NOTIFICAÇÃO AMBIENTAL-NA

N° 08/2015A
Lt 3

Data: 16/01/2015	Trecho: Pacajá- Anapú		Rodovia: BR-230/PA
Hora: 11:45	Construtora: Torc		Lote: 03
Condições Climáticas: Nublado	Lado: E e D	Coordenadas: S 03.63520° W 051.00161°	
	Estaca: 4194

Relatório Fotográfico

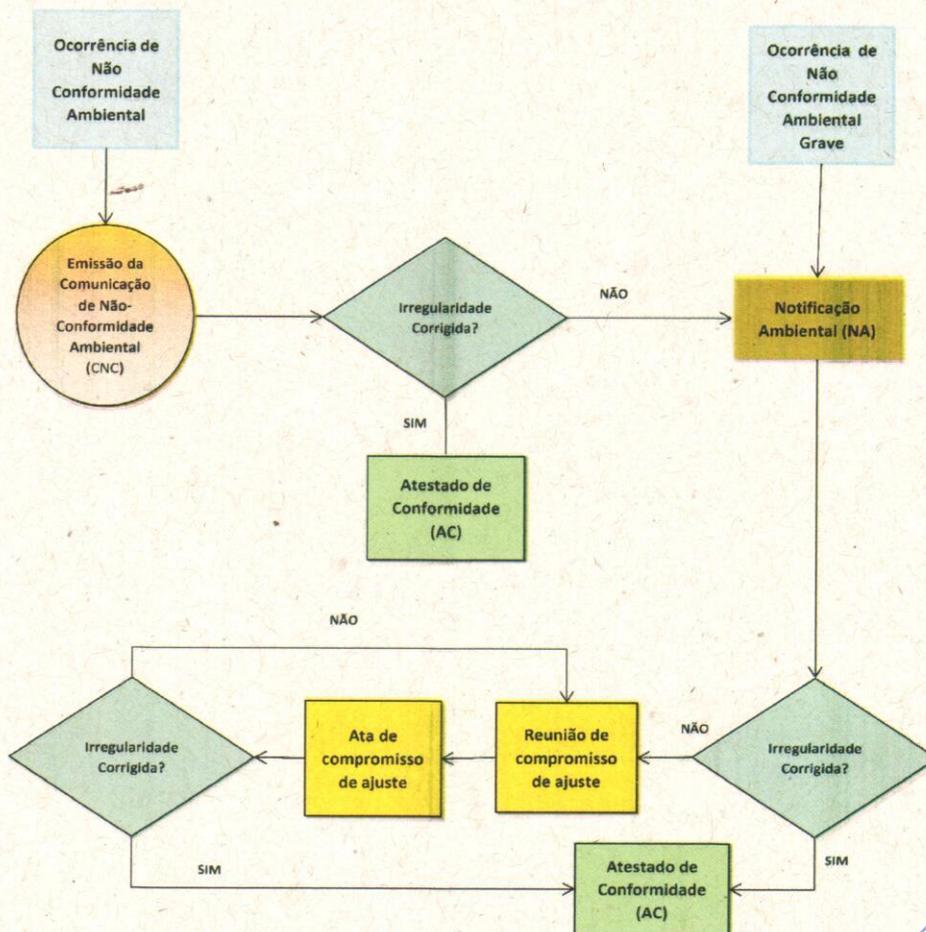
Sistema de drenagem Obstruída

Durante atividade de Supervisão Ambiental em 30/10/2014, foi registrado a obstrução de um bueiro simples de concreto. A obstrução ocorreu com o carreamento de material durante a atividade de aterro e também por processos erosivos na saída do aterro. Para essa não conformidade foi emitida a CNC 005/2014, após o vencimento verificou-se que não foi atendida. A situação encontra-se em desacordo as normas do DNIT. Norma 070/2006- PRO/DNIT, Programa Ambiental de Construção- PAC, Plano Básico Ambiental- PBA e Manual para atividades Ambientais rodoviárias- Publicação IPR- 730/ DNIT.

Foto 01 -Bueiro Obstruído. Lado Direito

Foto 02 -Bueiro Obstruído. Lado Direito

Foto 03 - Bueiro obstruído. Lado Esquerdo

Foto 04- Bueiro Obstruído. Lado Esquerdo

Sugerimos a desobstrução do sistema de drenagem e adoção de medidas de controle relativas á acentuação e estabilização dos processos erosivos.

Prazo Indicado para correção - (X) Imediato () Prazo _____ dias corridos
